Additif 112: Règlement n° 113

Révision 3 – Amendement 2

Complément 2 à la série 01 d'amendements – Date d'entrée en vigueur: 15 juillet 2013

Prescriptions uniformes relatives à l'homologation des projecteurs pour véhicules automobiles émettant un faisceau de croisement symétrique ou un faisceau de route ou les deux à la fois et équipés de lampes à incandescence, de sources lumineuses à décharge ou de modules DEL

Annexe 1,

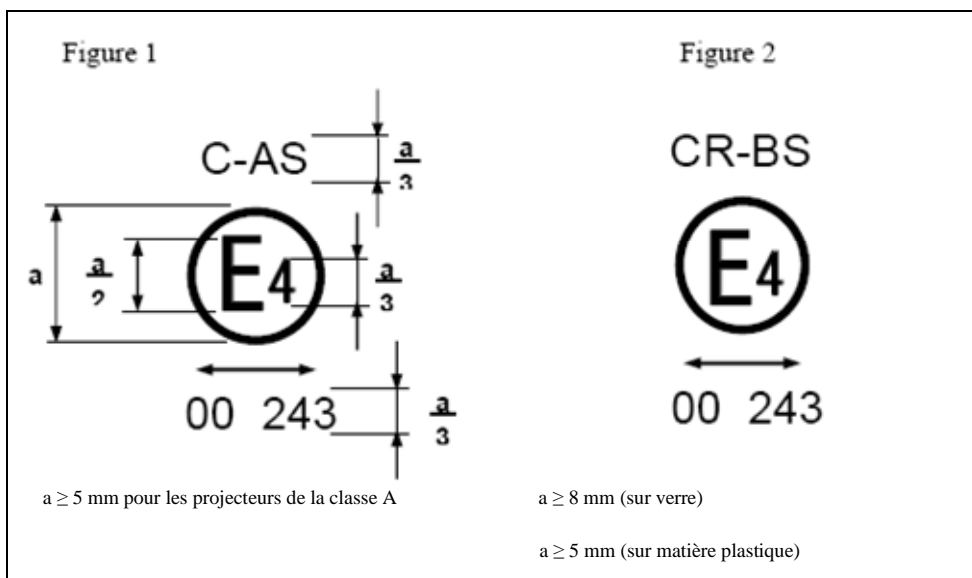
Point 9, modifier comme suit (les notes de bas de page 2 et 3 restent inchangées):

Nombre et code d'identification particulier des unités d'éclairage supplémentaires et, pour chaque module DEL, l'indication de la possibilité ou non de le remplacer, le cas échéant:

Angle(s) d'inclinaison minimal (minimaux) pour satisfaire aux dispositions du paragraphe 6.2.8.1, s'il y a lieu.....».
